PARCO REGIONALE DELLE ALPI APUANE  
Pianificazione Territoriale

**Cava Borra Larga, Società E.A.B. s.r.l. – comune di Stazzema (LU). Procedimento di Valutazione di impatto ambientale nonché di rilascio di provvedimenti autorizzativi ai sensi dell'art. 27 bis del DLgs 152/2006.**

VERBALE

In data odierna 30 ottobre 2024 alle ore 10,00, si è tenuta la riunione telematica della conferenza dei servizi convocata ai sensi dell'art. 27 bis, DLgs 152/2006 per l'acquisizione dei pareri, nulla osta e autorizzazioni in materia ambientale, relativi all'intervento in oggetto;

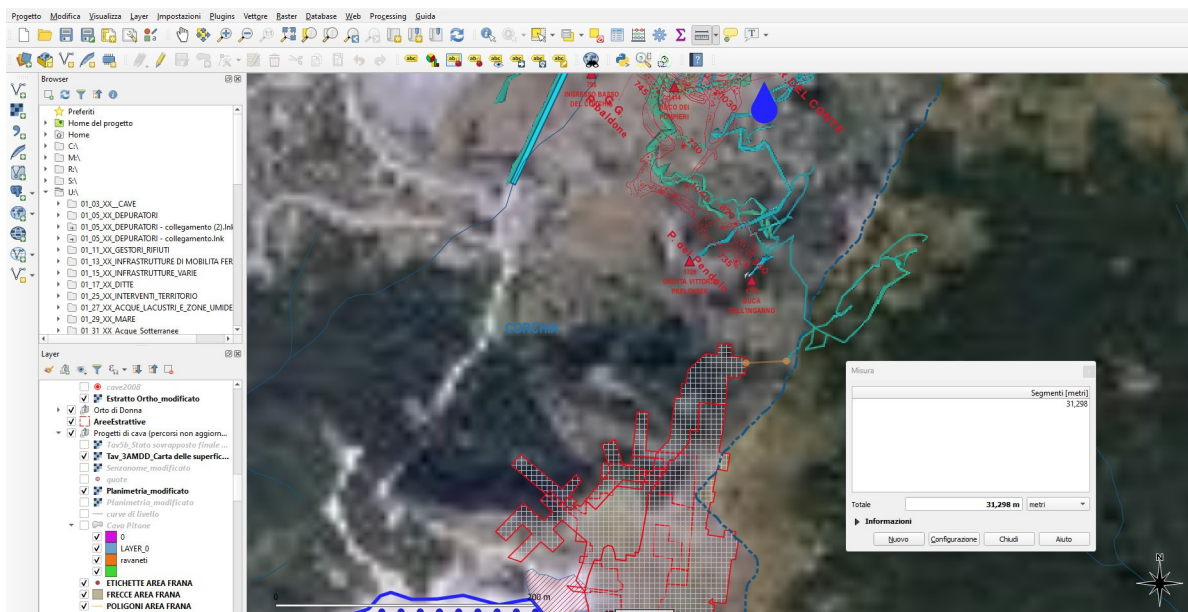
Come segnalato dalla FST e dall'unione dei Comuni, la galleria Nord-est andrà a trovarsi nelle vicinanze delle gallerie più a sud finora esplorate dell'Antro del Corchia. Tali aspetti non sono di stretta competenza di questa Agenzia, ma si evidenzia che lo sviluppo delle cavità ipogee rappresenta senz'altro una via preferenziale di trasmissione di eventuali inquinamenti nelle acque sotterranee. Si ritiene pertanto che sia importante valutare se e quanto il presente progetto possa interferire con il sistema di circolazione idrica sia superficiale che sotterraneo. L'Antro del Corchia è oggetto continuo di esplorazioni e attualmente lo sviluppo dei rami conosciuto si estende per oltre 60 km. Dal sito della Federazione Speleologica della Toscana è possibile accedere alla versione più aggiornata del rilievo. Dal rilievo estratto dalla mappa 3d, la distanza in pianta fra l'estensione della galleria prevista nel settore nord-est della cava e i rami più a sud dell'Antro (ramo Calenzano-Pendolo) risulta di circa 30 m. Si ritiene

Si rileva inoltre che lo sviluppo della galleria d Nord-est porterebbe gli scavi a non grande distanza in pianta, circa 65 m, dal ramo denominato Pendolo-Pelovsek caratterizzato dalla presenza di deposizioni di aragonite nella tipica forma coralloide, ampiamente descritta in un articolo sulla rivista Talp n. 38. Il semplice accesso a tali gallerie è fortemente limitato per le particolari condizioni che hanno portato la deposizione molto rara di tali formazioni mineralogiche. La stessa galleria nord si estenderebbe fino a poca distanza dalle propaggini meridionali del sistema carsico dell'Antro del Corchia in base agli ultimi rilievi in 3D pubblicati sul sito della FST.

La distanza fra la galleria nord e i rami denominati "Calenzano Pendolo" dell'Antro, che peraltro sono ancora in fase di esplorazione, risulterebbe di circa 30 m (vedi estratto cartografico).

Si rimanda la valutazione all'Autorità competente relativamente ad una eventuale limitazione dell'escavazione della galleria nord volta a tutelare le gallerie più a sud del complesso carsico dell'Antro del Corchia.

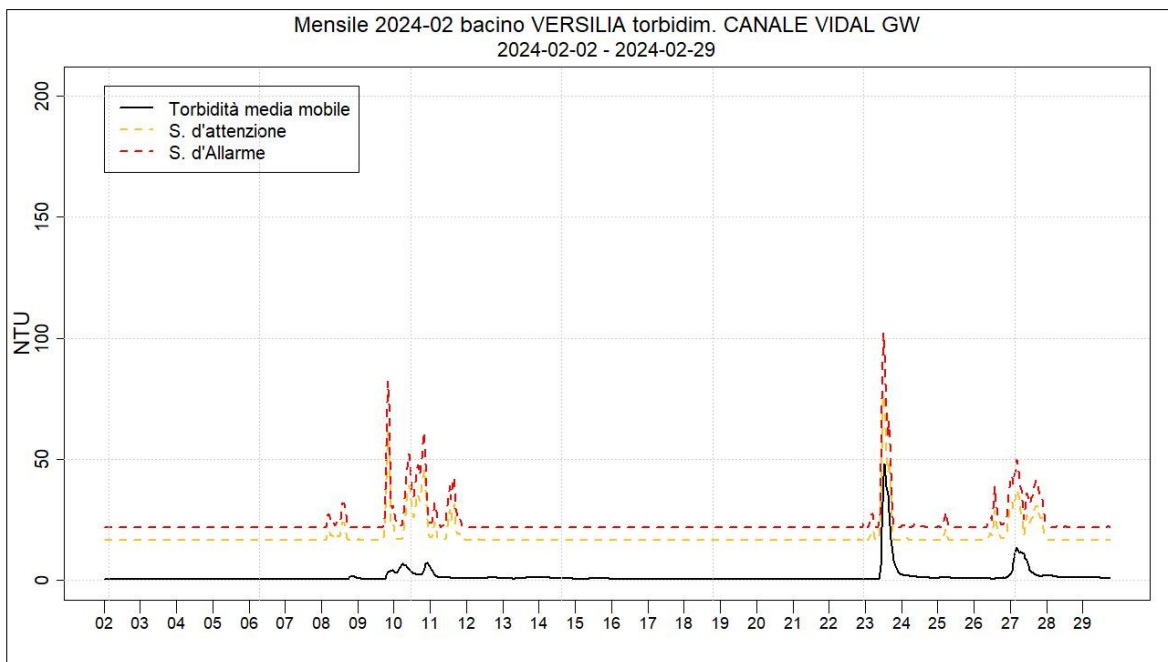
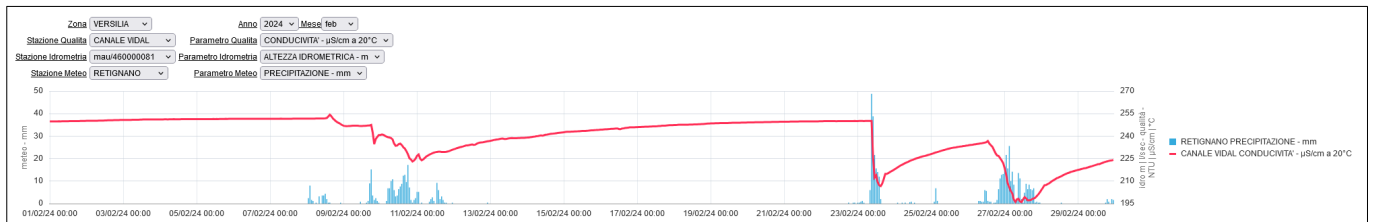
I dati rilevati nel corso del monitoraggio, che si è protratto fra il febbraio 2023 fino al febbraio 2024, sono commentati nell'elaborato delle integrazioni allo studio del novembre 2021 (file "EAB\_Integrazioni\_geol\_idrogeol\_giugno24.pdf"). Sono stati rilevati i dati di fluorescina, rodamina e tinopal espressi in ppb, torbidità (NTU) e temperatura (°C) alla sorgente. Sono inoltre riportati anche i dati relativi alle precipitazioni dei pluviometri di Cardoso, Retignano e Terrinca della rete SIR.

I dati mostrano un andamento della torbidità crescente da valori iniziali nel febbraio 2023 di 30

NTU fino a valori superiori a 100 NTU con brusche variazioni sia in aumento che in diminuzione che non sembrano legate agli eventi meteorici, ma potrebbero piuttosto essere dovuti a malfunzionamento della sonda come del resto ipotizzato anche dal consulente. Nella stessa relazione a pag. 7 sono evidenziate tali perplessità sul corretto funzionamento della sonda con riferimento al sistema di pulizia e/o calibrazione. Si fa riferimento anche a due RdP su campioni prelevati presso la sorgente nel maggio 2024 che forniscono valori inferiori a 1 NTU.

A titolo di confronto si riporta il tracciato dei dati rilevati dal sistema di monitoraggio in continuo di Arpat presso la stazione ipogea del fiume Vidal che per situazione geografica è la più confrontabile con quella della sorgente del Muglione. Nel tracciato si nota che la torbidità resta normalmente su valori bassi di poche unità NTU, con alcuni picchi a valori di 50-70 NTU, per ridiscendere rapidamente nelle ore/giorni successive agli eventi meteorici. I dati del monitoraggio presentato mostrano intorno al 10 febbraio, in corrispondenza con alcuni eventi meteorici, un aumento da un valore pressoché costante di 80 NTU fino a valori di poco inferiori a 90 NTU.

Si rileva inoltre che sarebbe utile riportare anche il dato della conducibilità che, letta in confronto con i dati pluviometrici, fornisce informazioni utili all'interpretazione dei dati e alla ricostruzione della geometria del sistema. Ad esempio tramite la presenza di aumenti del parametro dovuti a fenomeni di pistonnaggio come del resto emerso anche nell'articolo pubblicato sulla rivista Talp 58.

Nei diagrammi presentati si notano anche alcuni picchi di lieve entità nei tenori in fluoescina e tinopal in momenti non identificabili con certezza (probabilmente all'inizio di marzo, a metà aprile), che non sembrano correlabili con altri eventi. Qualora siano correlati a tracciamenti si chiede di indicarne la data e l'ubicazione.

Come del resto evidenziato anche nella stessa relazione trasmessa, i dati non sembrano essere del tutto attendibili.
